RENESAS TECHNICAL UPDATE

製品分類	MPU & MCU	発行番号	TN-RX*-A174A/J	Rev.	第1版
題名	RXファミリ イーサネットコントローラ (ETHERC) に関する誤記訂正		情報分類	技術情報	
適用製品	RX64M グループ、RX71M グループ、RX65N グループ、RX651 グループ	対象ロット等	関連資料	各製品のユーザーズマニュアル ハードウェア編 (詳細は最終ページの表をご参照ください)	
		全ロット

「35.2.16 MAC アドレス下位設定レジスタ (MALR)」において、MALR レジスタの下位 16 ビットに以下のとおりビットシンボルを追加いたします。

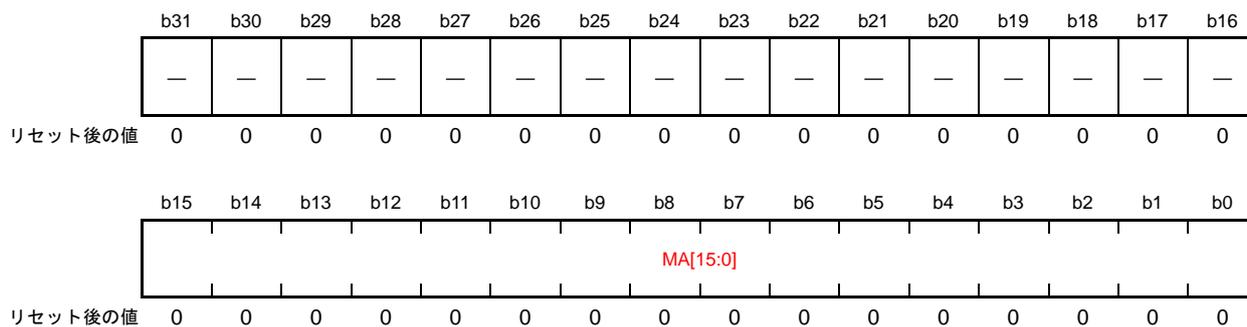
【訂正前】

【訂正後】

ビット	シンボル	ビット名	機能	R/W
b15-b0	MA[15:0]	MACアドレス下位ビット	MACアドレスの下位16ビットを設定します。	R/W
b31-b16	—	予約ビット	読むと“0”が読めます。書く場合、“0”としてください	R/W
